CEĻU DROŠĪBAS AUDITA ATZINUMS 06 AD/12-22

**Kurzemes ielas rekonstrukcija (no Ventas ielas līdz
Rīgas ielai), Jēkabpilī**

3. (detalizētā)
2012. gada 9. marts
Uģis Rudzītis
2012. gada marts

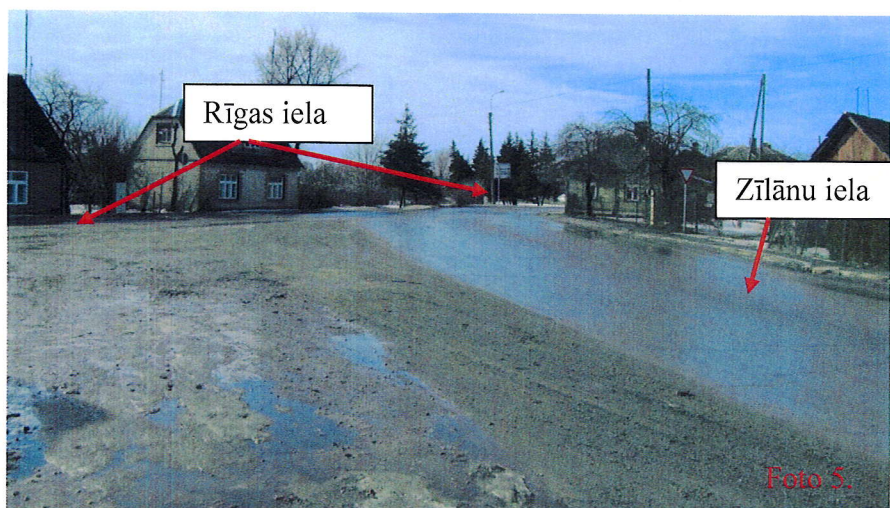
- ☒ Pār Rīgas ielu pie krustojuma ar Kurzemes ielu ierīkota neregulējama gājēju pāreja (Foto 1.). Gājēju pāreja apzīmēta kā bīstama (lietota fluorescēta ceļa zīmju apmale). Gājēju pārejai nav atsevišķa apgaismojuma, viens ielas apgaismojuma balsts ir pietuvināts pārejai.

☑ Gājēju pāreja ierīkota vietā, kur brauktuves platums ir lielāks, kā nepieciešams divām kustības joslām (Foto 1.). Pastāv varbūtība, ka transportlīdzekļi uz brauktuves izkārtos divās rindās vienā braukšanas virzienā, tādējādi aizsedzot gājēju, kas dodas pāri Rīgas ielai.

☑ Autobusu pieturvietas izbūvēta ar paplašinājumu (Foto 1.). Pieturvietas paplašinājums ir šaurāks, kā nepieciešams autobusam, kā rezultātā autobuss, kas pietājis pieturā, daļēji atrodas braukšanas joslā (ņemot vērā brauktuves malas līniju) (Foto 2.).

☑ Pasažieru paviljons pieturvietā būtiski sašaurina ietvi (Foto 1., 2.). Pietājot autobusam, gājēji netiek garām pasažieriem, kuri iekāpj/izkāpj no autobusa.

☑ 703. ceļa zīmē pirms tilta norādīti tikai virzieni Daugavas kreisajā krastā, nav norādīts taisnais virziens (Foto 3.).

☑ Pirms tilta uzstādīta 512. ceļa zīme, 512. pirmszīmes nav (Foto 3.).

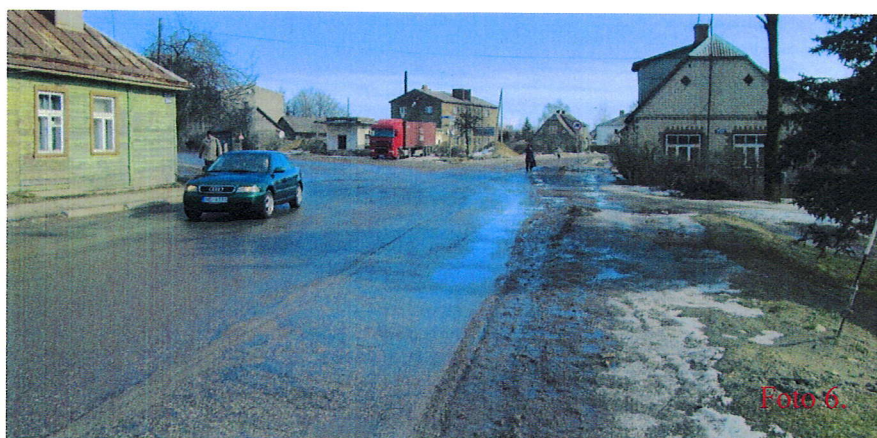
☑ Rīgas un Vienības ielu krustojums veidots ar plašu trīsstūrveida salīņu (Foto 4.), kustība gar visām trīsstūrveida salīņas malām ir divvirzienu. Krustojumi ir šaurā leņķī, kas apgrūtina redzamību, jo īpaši kravas transportlīdzekļiem. Vadītājam, lai pārliecinātos, ka tiek dots ceļš pa galveno ceļu braucošiem, ir jāskatās atpakaļ caur pasažiera logu, tajā pat laikā neredzot ko dara priekšā braucošais transportlīdzekļa vadītājs.

☑ Zīlānu un Rīgas ielas krustojums ir plašs (Foto 5.). Kā galvenā iela ir noteikta Rīgas iela, taču transportlīdzekļu plūsma (audita grupas novērojums) ir lielāka pa Rīgas – Zīlānu, Zīlānu - Rīgas ielas zariem (no Rīgas ielas vairums transportlīdzekļu nogriežas pa kreisi).

☑ Rīgas ielas posmā no Zīlānu ielas līdz tiltam ielas labajā pusē nav ierīkota ietve (Foto 6.) – gājēji spiesti pārvietoties pa nomali vai taciņām. Taciņas apliecina ietves nepieciešamību šajā posmā.

☑ Kravas transportlīdzekļiem Rīgas ielā aiz krustojuma ar Vienības ielu uzstādīta 306. ceļa zīme (Foto 7.). Ceļa zīmi aizsedz ielas malā augošais koks. Vasaras periodā ceļa zīmi pilnībā aizsedz koka lapotne.
